QUESITO N. 1 DEL 05/10/2015

RISPOSTA AL QUESITO N. 1

**INTERVENTI ALLE BOCCE LAGUNARI PER
LA REGOLAZIONE DEI FLUSSI DI MAREA**
CUP: D51B02000050AC1

**BOCCA DI LIDO S.NICOLO'
PARATOIE E CONNETTORI
CONNETTORI - ELEMENTO MASCHIO
ASSEMBLEA**

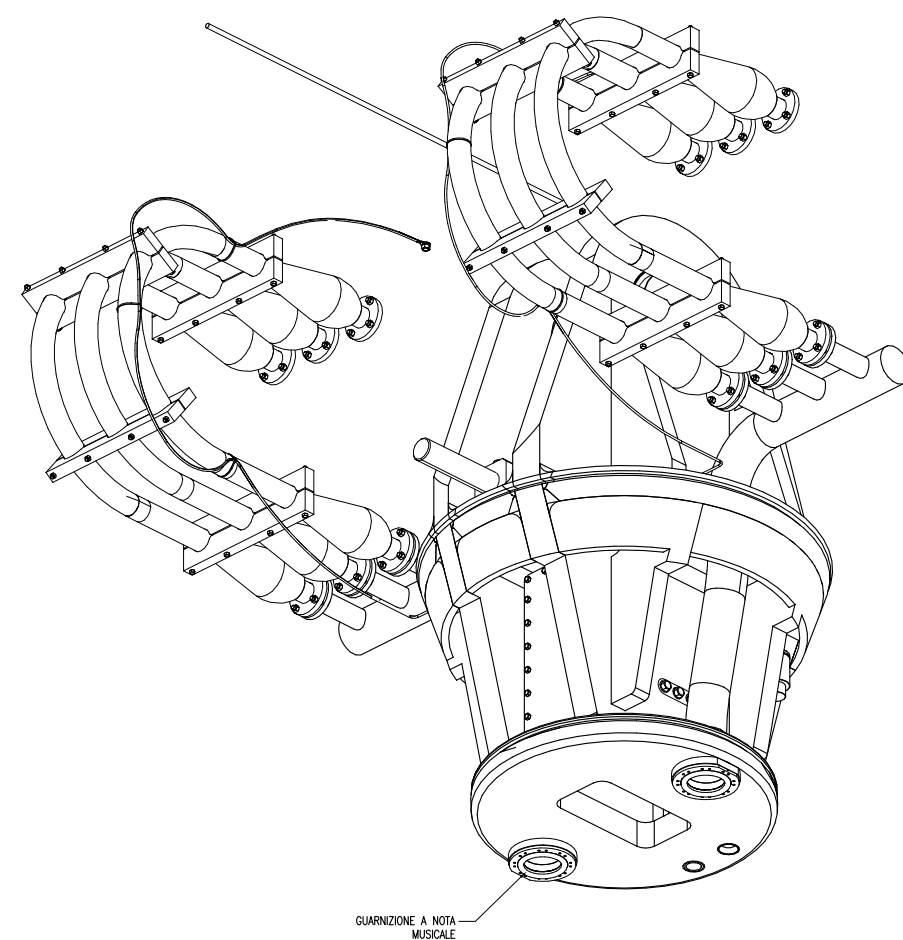
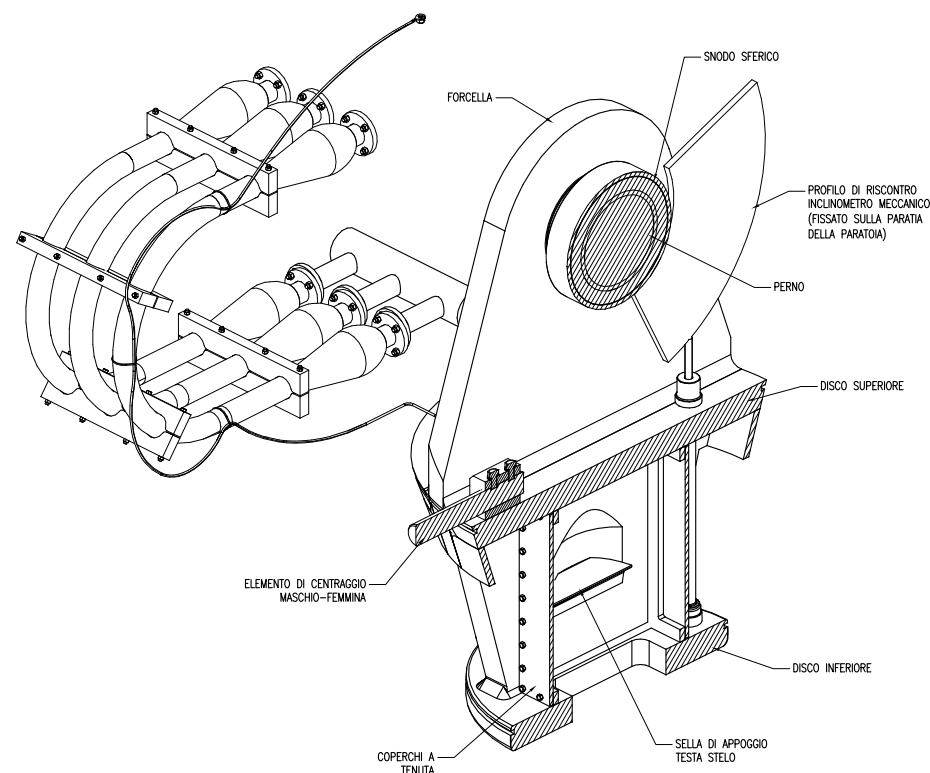
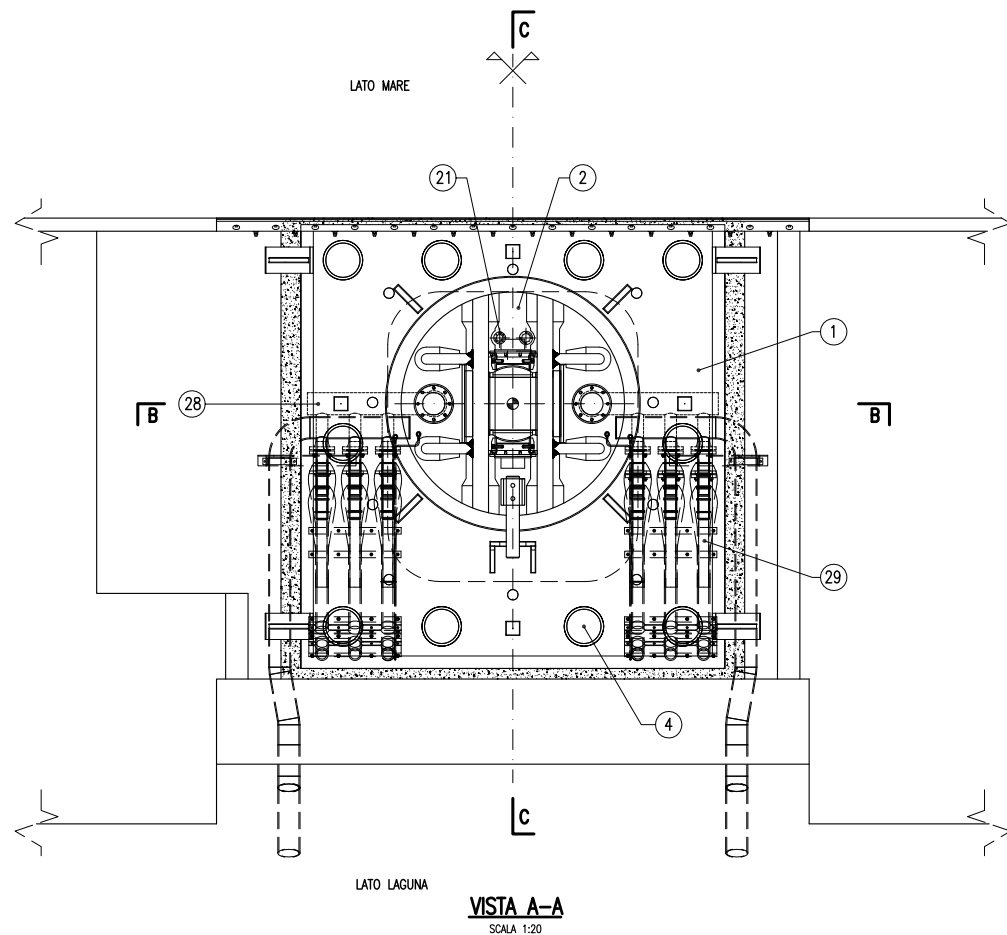
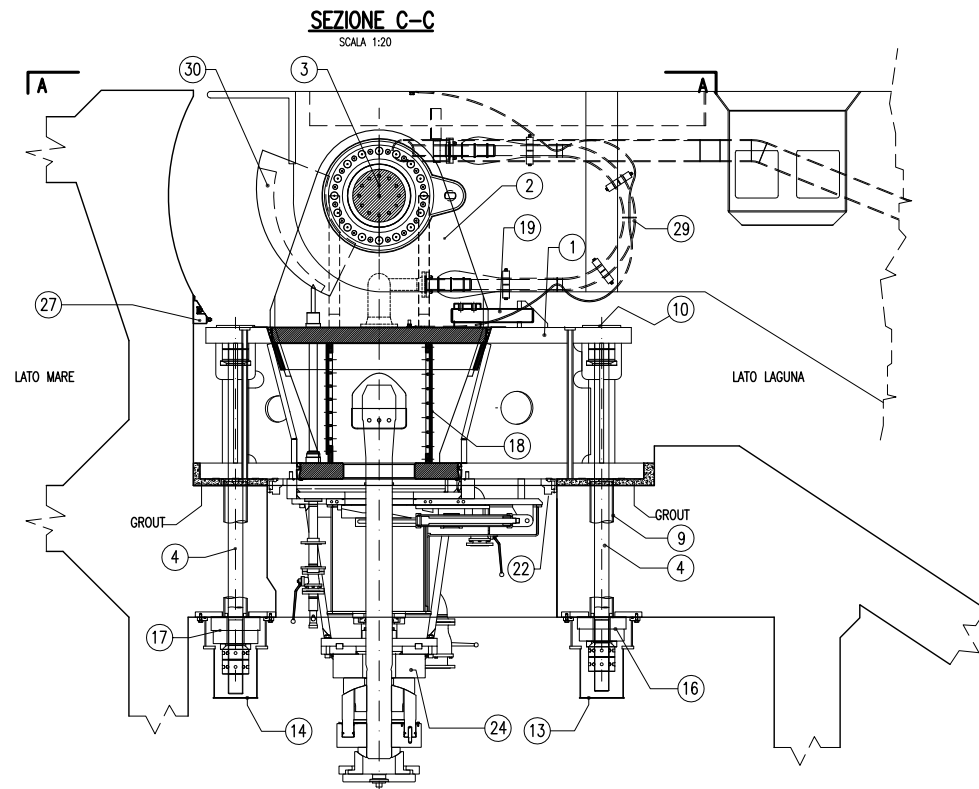
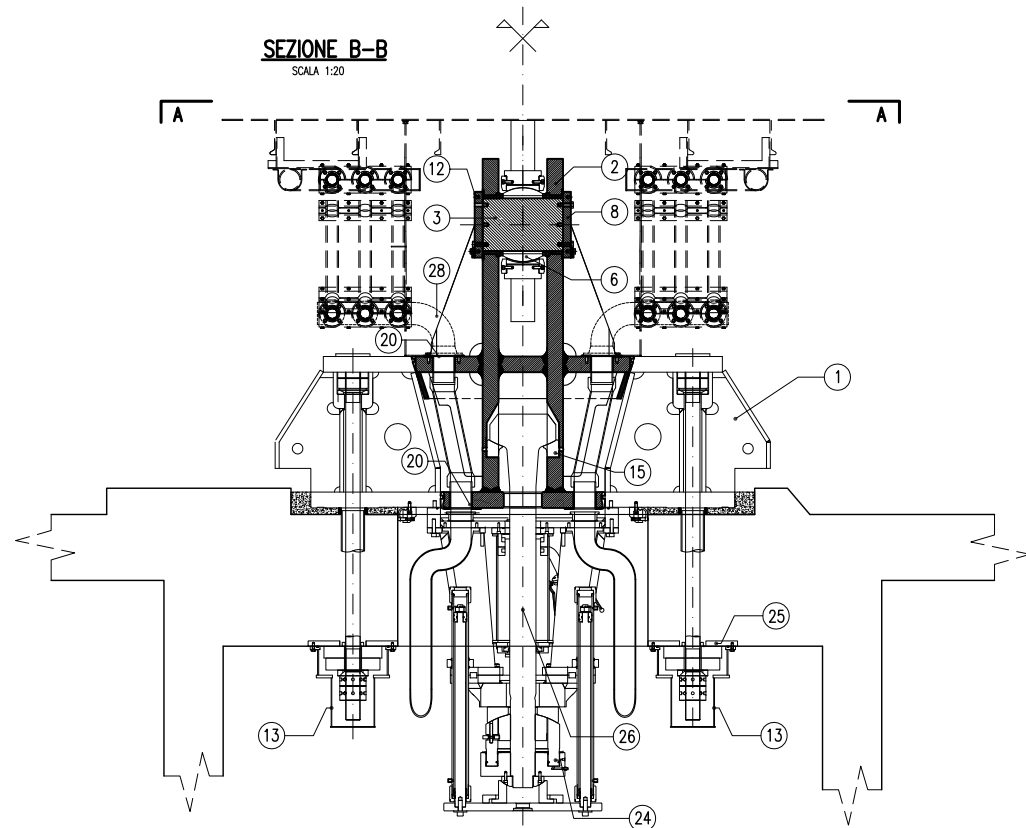
Nel capitolato di appalto si fa riferimento che l'offerente deve provvedere a proprie spese alla realizzazione predisposizione dei n. 2 simulacri di cui al par. 7.3 del citato documento. Non si conosce l'onerosità in sede di gara per quantificarne il costo dal momento che i disegni verrebbero consegnati prima della stipula del contratto. Si chiedono chiarimenti su come si collegano i simulacri alla paratoia.

La "base" cosa è? E viene fornita da chi?

Inoltre quali tipi di prove si devono effettuare?

Si fa riferimento che il Fornitore dovrà sopportare le prove di carico statiche e dinamiche. Cosa si intende per prova "dinamica"? Movimentare la paratoia? Altro? Si richiede chiarimento in proposito.

Lo scopo della richiesta è la simulazione delle condizioni di montaggio sulla femmina mediante due simulacri di elemento maschio di cui si allegano i disegni, ma per i quali non è richiesta una fedele realizzazione complessiva.

I simulacri degli elementi maschio, infatti, dovranno rispettare sostanzialmente i seguenti requisiti:

- Massa totale (circa 10 tonnellate);
- Diametro dei perni e tolleranze dimensionali dei perni;
- Forma e dimensioni delle "orecchie";
- Presenza di snodo sferico in grado di rendere minimo l'attrito.

Il Fornitore dovrà realizzare una base piana che rappresenti, con le adeguate tolleranze di orizzontalità e planarità, la femmina posizionata nella bocca. Su di essa, sempre rispettando le tolleranze di posizionamento, dovranno essere sistemati i simulacri degli elementi maschio opportunamente incernierati alla paratoia.
